PIANO REGOLATORE GENERALE DEL COMUNE DI ARCO

**ADEGUAMENTO DELLE PREVISIONI CARTOGRAFICHE DEL PRG
DI ARCO RISPETTO AL PROGETTO DEFINITIVO DEL
“COLLEGAMENTO STRADALE PASSO S. GIOVANNI- LOCALITA’
CRETACCIO: UNITA’ S. ISIDORO E UF 2 UNITA’ GALLERIA” AI
SENSI DELL’ARTICOLO 44 COMMA 1 DELLA L.P. 15/2015.**

RELAZIONE ILLUSTRATIVA

RETTIFICA DELLE PREVISIONI CARTOGRAFICHE DEL PRG DI ARCO AI SENSI DELL'ARTICOLO 44 COMMA 1 DELLA L.P. 15/2015

ESTRATTO PRG VARIANTE SISTEMA INSEDIATIVO PRODUTTIVO B, SISTEMA INFRASTRUTTURALE C

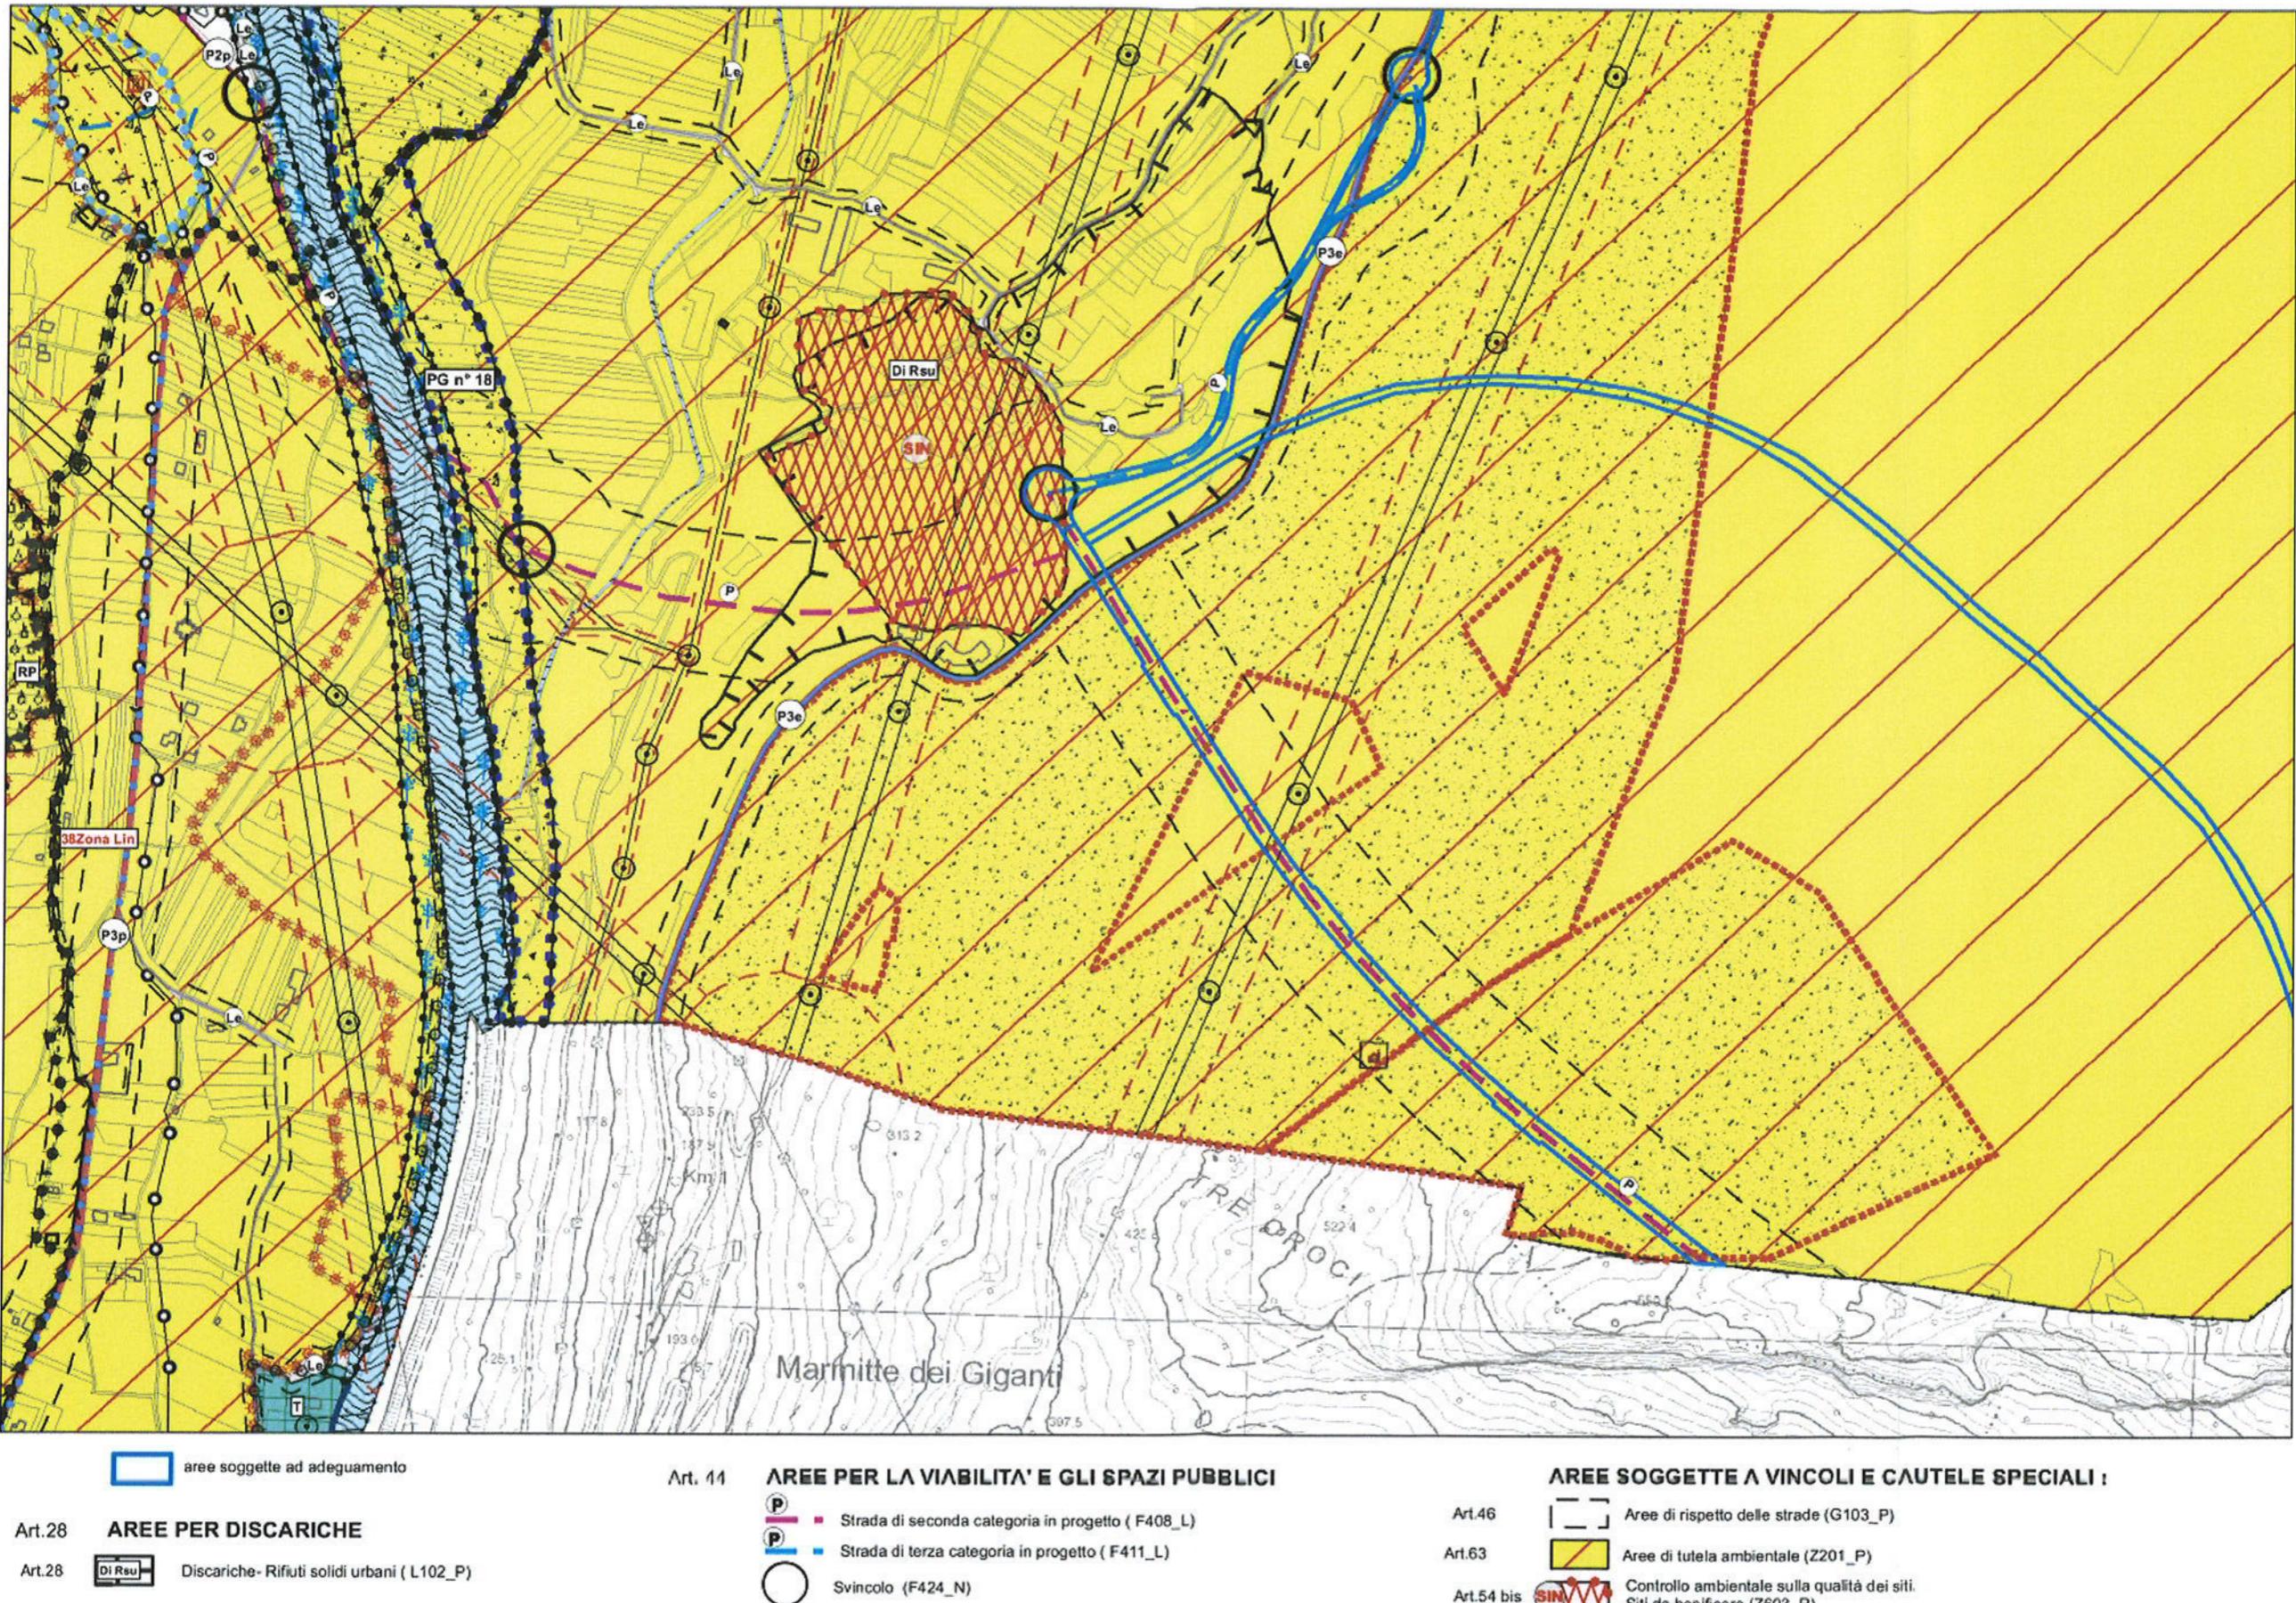
L'adeguamento in oggetto, riguarda la modifica del Piano Regolatore in seguito all'approvazione del progetto definitivo dell'opera "Realizzazione del collegamento stradale Passo S. Giovanni- Località Cretaccio- UF2 -unità galleria".

Il progetto sopra menzionato prevede all'interno del territorio del comune di Arco la realizzazione di parte della galleria a tre corsie che, dalla località S. Giovanni, si collega alla località Maza in cui è prevista una rotatoria. Per quanto concerne il collegamento tra questa rotatoria e quella posta più a valle in prossimità del fiume Sarca, si mantiene la previsione di piano esistente in quanto la relativa progettazione non è stata ancora approvata in sede di Conferenza dei Servizi.

Si precisa che in seguito alla nota del Servizio Urbanistica e Tutela del Paesaggio (prot. S013/2018/4358/18.2.2-170 di data 4 gennaio 2018) ns. prot. 504/2018, sono state stralciate le modifiche cartografiche introdotte con D.D. n. 370 di data 16 novembre 2017 nelle tavole BC 12 scala 1:5000 e V12 scala 1:5000 e che comunque le modifiche introdotte con la determina dirigenziale menzionata ed in seguito alla nota del servizio Urbanistica e Tutela del Paesaggio della P.A.T. (prot. S013/2018/4358/18.2.2-170 di data 4 gennaio 2018) ns. prot 504/2018 vengono annullate in autotutela con il presente iter.
